Rapport du Groupe de travail des dispositions générales de sécurité sur sa 109^e session (29 septembre-2 octobre 2015)

Additif 1

Projet de série 07 d'amendements au Règlement n° 107 (par. 6) (remplaçant le document ECE/TRANS/WP.29/GRSG/2015/32)

Figure 10
Distances pour le feu d'essai #2

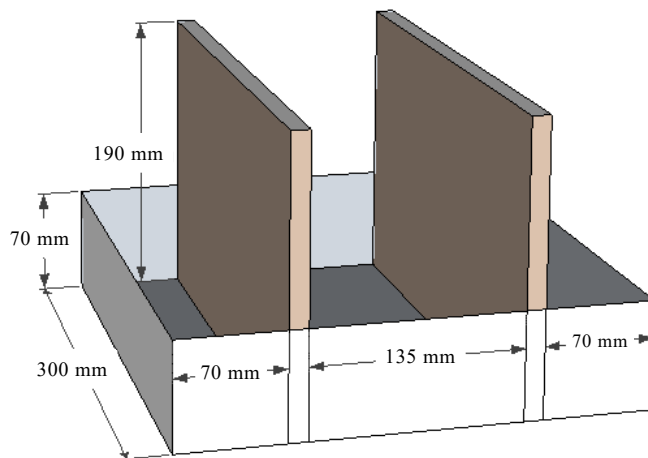
1.10.2 Les bacs carrés avec panneaux de fibre et les bacs rectangulaires pour feu en nappe doivent être positionnés en fonction des scénarios d'essai des appendices 2 à 4. La figure 10 indique les dimensions pour le feu d'essai #2. Le feu d'essai doit être positionné perpendiculairement au long côté du dispositif d'essai.
